Ang. dispensation til lokalplan 541 til fremtidens sølund.

Fra: Niels Molzen
Sendt: 12. maj 2021 10:03
Til: TMFKP PARC Byplankontorerne
Emne: Naboorientering om dispensation fra lokalplan 541, Fremtidens Sølund

Naboorientering om dispensation fra lokalplan 541, Fremtidens Sølund.

Lokalplantegning 4 - Træer og LAR

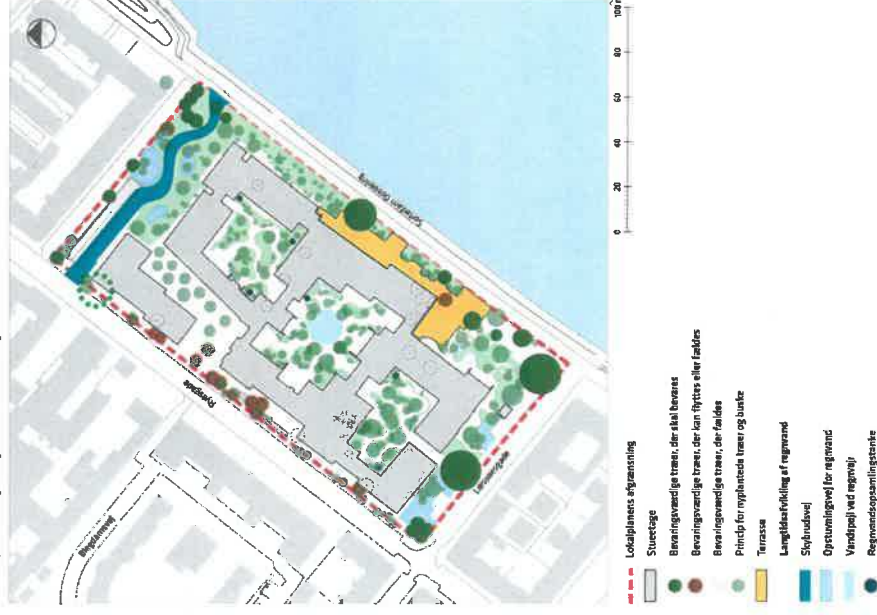
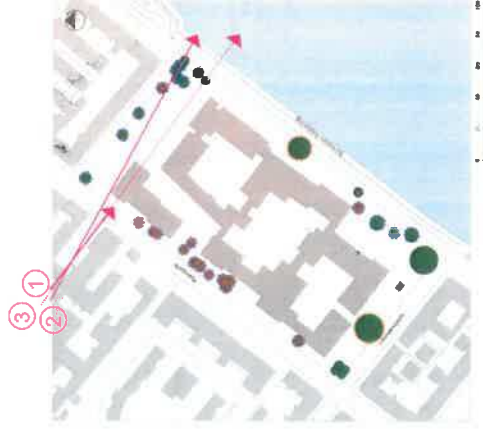
Af tegningsmaterialet fremgår det ikke klart, hvad planerne for det omtalte træ er. På 'Lokalplantegning 4' er der på træets placering blot vist 'princip for nyplantede træer og buske', og på tegningen 'Træer der fældes eller beskæres' er træet ikke markeret. Så enten betragter I ikke træet som bevaringsværdigt - hvilket dog vil undre mig træets størrelse og karakter taget i betragtning, eller også er træet måske allerede tænkt ind i den nye landskabs- og

Med mit hørings svar vil jeg opfordre til, at I bevarer det smukke træ og indarbejder det i landskabsplanen for Fremtidens Sølund. På forhånd tak.

Det omtalte træ er her markeret med den grønne, stiplede cirkel.

Bevar det smukke træ i Rymsgade

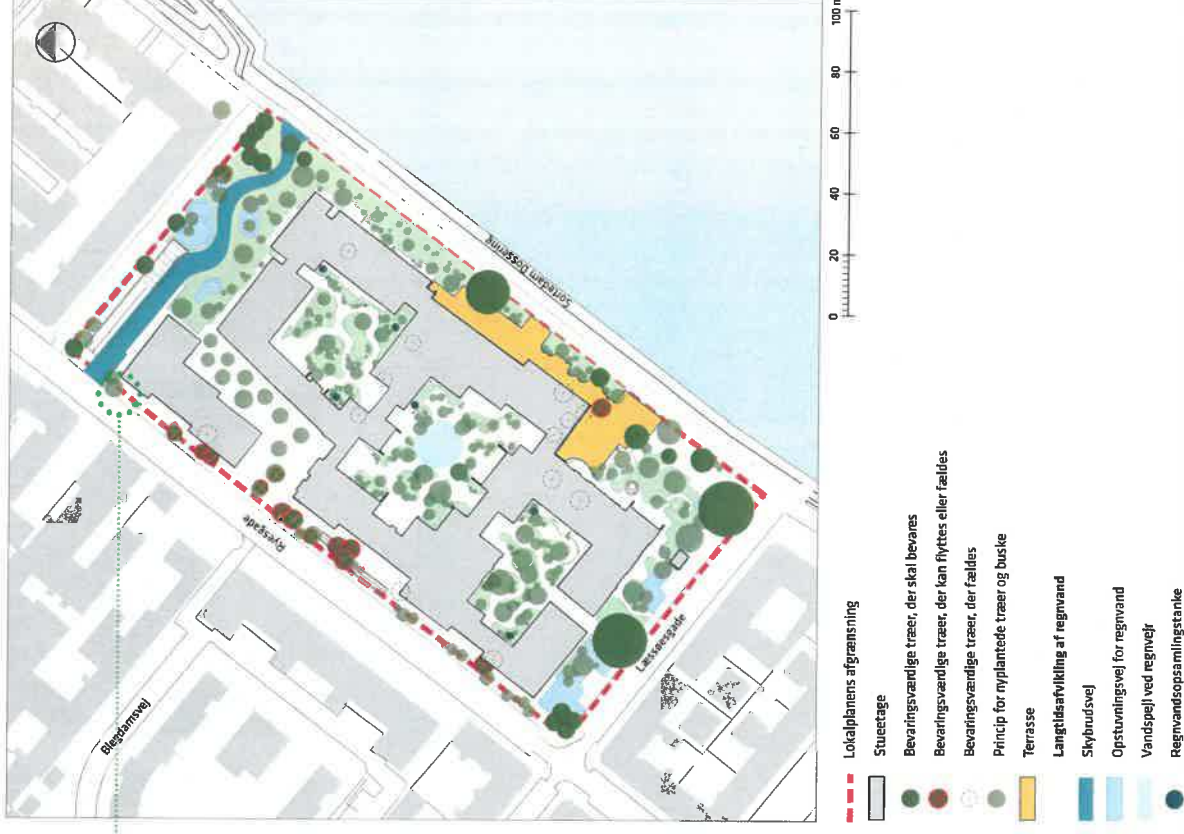
Derfor vil det være en stor glæde, hvis i det mindste det smukke træ i Rymsgade, som flere af os har udsigt til, vil blive bevaret. For godt nok vil der blive genplantet mange træer med samme 'størrelsespotentialer', men det potentielle går der nok mange år før er opnået. Med udsigten til et 6-etagers nybyggeri lige midt i vores skønne sø-udsigt, vil det være en formidende omstændighed at bevare det gamle smukke træ.

Figur 2

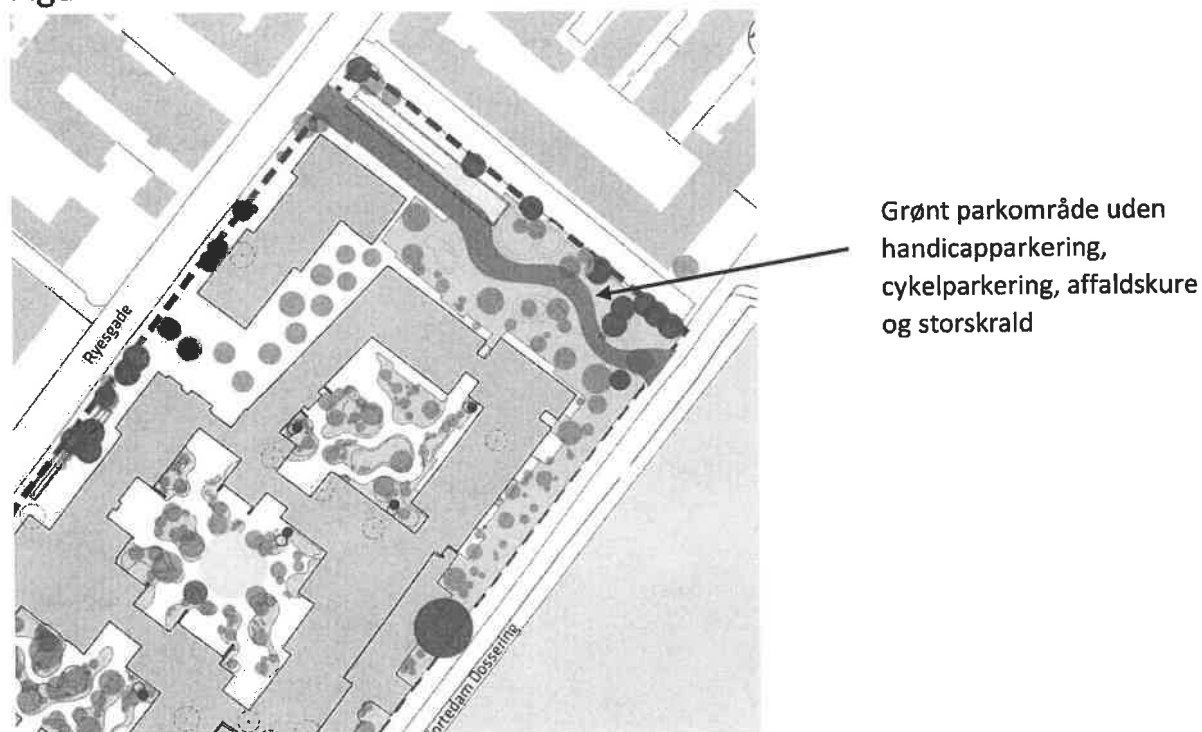
Nuværende plan for det "grønne" område langs stikvej til Sortedam Dossering

Figur 4

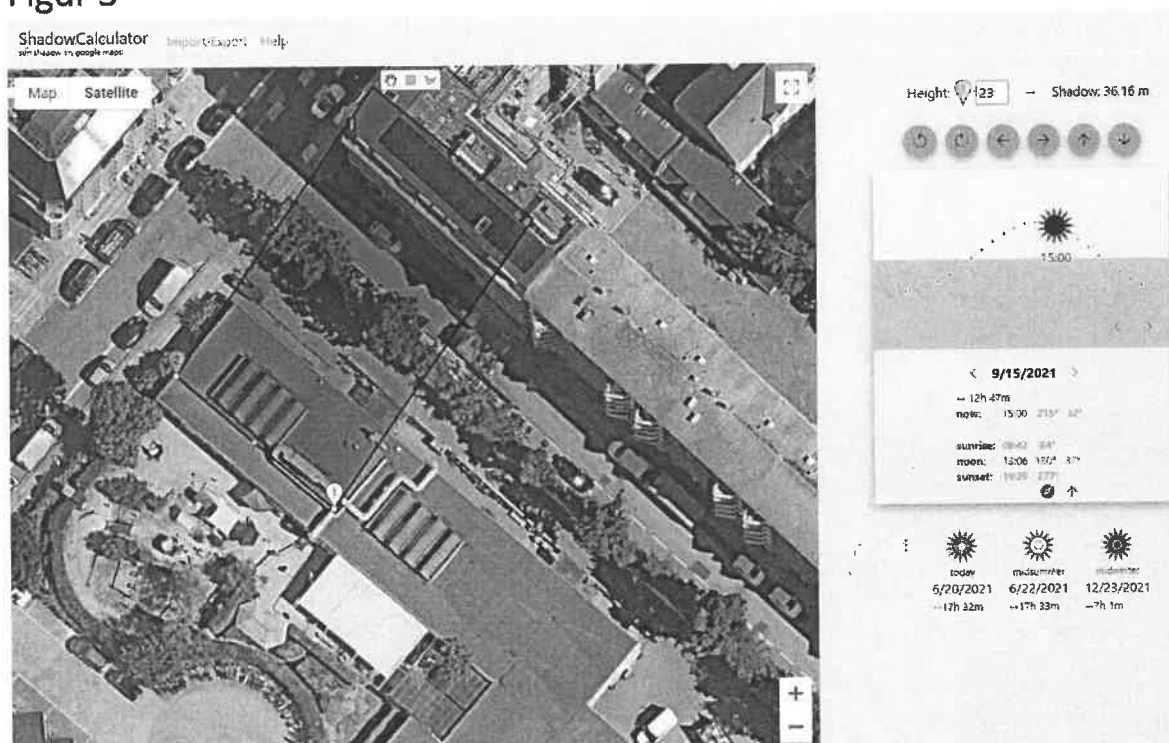
Skyggediagram af ungdomsboligerne, hvis højden reduceres til 18 meter, kl 17.00 midt i august måned.
